Ofício SSG-GAB nº 7511/2014

Processo TC nº 72.003.989.13-00

Assunto: Companhia de Engenharia de Tráfego-CET e SINASC – Sinalização e Construção de Rodovias Ltda. – Acompanhamento – Verificar se o Contrato nº 066/13, cujo objeto é a implantação de sinalização horizontal, vertical, defensas metálicas, gradis e limpeza de placas, com fornecimento de materiais, está sendo executado de acordo com as normas legais pertinentes e em conformidade com as cláusulas estabelecidas no ajuste

RELATÓRIO DE ACOMPANHAMENTO DE EXECUÇÃO CONTRATUAL

9 – Temperatura indicando 225°C

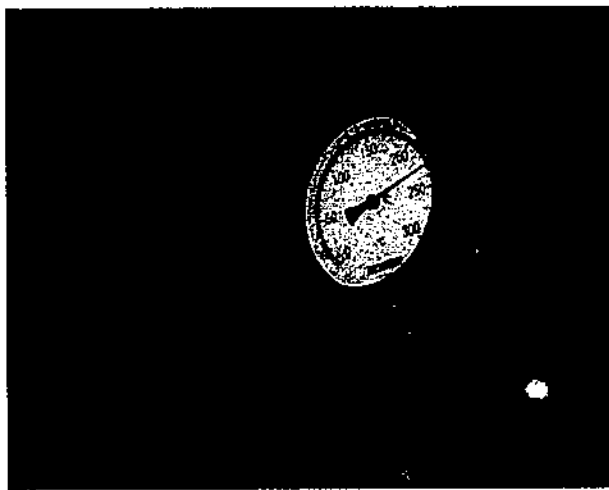
Conforme estabelecida em norma técnica da CET Especificação Técnica nº ET-SH-07 – 17/11/07, item 4.6.4 “Preparação do material – Deverá ser controlada com rigor a sua temperatura, não permitindo que ultrapasse os 200°C” (fl. 318), ou seja, a temperatura máxima exigida é de 200°C. Contudo, conforme verifica-se nas fotos 9 e 10, a temperatura da “cebola”, ultrapassou os 200°C estabelecidos na citada norma técnica, alcançando próximo a 250°C.

Importante destacar que a utilização de temperatura acima dos 200°C mencionada na Especificação Técnica pode comprometer a durabilidade e garantia do produto aplicado, uma vez que conforme o item 4.6.9 estabelece: “A durabilidade da sinalização aplicada (material e aplicação), considerando inclusive a retrorrefletividade residual, sobre pavimentos, suportando tráfego de até 20.000 (vinte mil) veículos/faixa x dia deverá ser de 24 (vinte e quatro)

Indagado sobre a temperatura acima de 200°C, o responsável da empresa contratada SINASC informou que na temperatura próxima de 250°C a tinta fica mais fácil de ser aplicada.

30 – Pintura Hot-spray soltando – trecho entre as ruas Monteiro Mafra e José Ferreira Cardoso – Projeto 791.0002/13-0 – nº 01 (fl. 295).

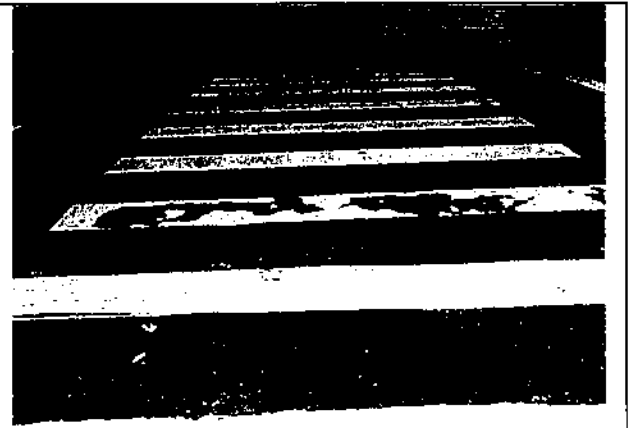
Em nossa vistoria constatamos várias falhas relativas à sinalização horizontal, tanto nas pinturas das faixas (hot-spray), quanto nas faixas de pedestres, faixa de ônibus e indicação de direção (extrudado), a seguir selecionamos alguns casos:

31 – Faixa de Pedestre (Extrudado) soltando – trecho entre as ruas Monteiro Mafra e José Ferreira Cardoso – Projeto 791.0002/13-0 – nº 01 (fl. 295).

32 – Pintura Hot-spray soltando – trecho em frente à Rua Amadeu Gamberini – Projeto 791.0002/13-0 – nº 01 (fl. 295).

33 – Pintura Hot-spray soltando (faixa amarela – dupla com aparência de tracejada) – trecho entre às Ruas Daniel Bernardo e Amadeu Gamberini – Projeto 791.0002/13-0 – nº 01 (fl. 295).

34 – Pintura Extrudado soltando (faixa de ônibus)– trecho entre às ruas Daniel Bernardo e Amadeu Gamberini – Projeto 791.0002/13-0 – planta nº 01 (fl. 295).

35 – Pintura Extrudado soltando (faixa de conversão à direita) – acesso à rua Pires do Rio – Projeto 791.0002/13-0 – planta nº 01 (fl. 295).

36 – Pintura Extrudado soltando (faixa de pedestre)– acesso à rua Pires do Rio – Projeto 791.0002/13-0 – planta nº 01 (fl. 295).

37 – Pintura Extrudado soltando (faixa de pedestre)– acesso à rua Pires do Rio – Projeto 791.0002/13-0 – planta nº 01 (fl. 295).

Em reunião com o fiscal da CET (30.11.2013) foi comunicada a existência desses trechos com problemas de falta de aderência (soltando) das pinturas hot-spray e extrudado. Por este motivo a CET encaminhou o Ofício CE GGC 035/13 (fl. 327) comunicando à empresa SINASC sobre a necessidade de reparo, conforme determinado pelas cláusulas 4.5 e 10.2.

No dia 04.12.2013, voltamos à Avenida Nordestina e constatamos que foram feitos os reparos apontados na CE GGC Nº 35/13, conforme relatório fotográfico (antes e depois).
